현지조치사항 통보서

처분요구 번호	2016-38~41
수 신	상업시설처
제 목	면세점 물품 보관 창고 등 스프링클러 살수반경 미확보 등 (총4건)

[면세점 창고내 스프링클러 살수장애 관리 우수사례]

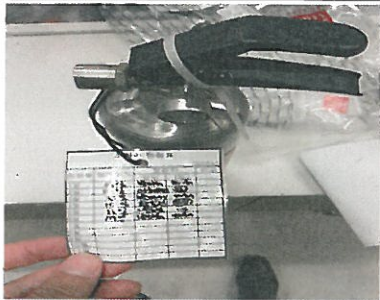
즉시 시정(원상복구 및 보완조치 등)조치 하여 동절기 화재예방 대비 태세에 만전을 기하여 주시기 바라며, 면세점 창고내에 스프링클러설비는 화재안전기준 제10조 7항 1호에 따라 헤드반경 60cm 이내에 살수방해 물을 적치하지 않도록 조치하시기 바랍니다. (인천공항내 우수예방 사례 참조)
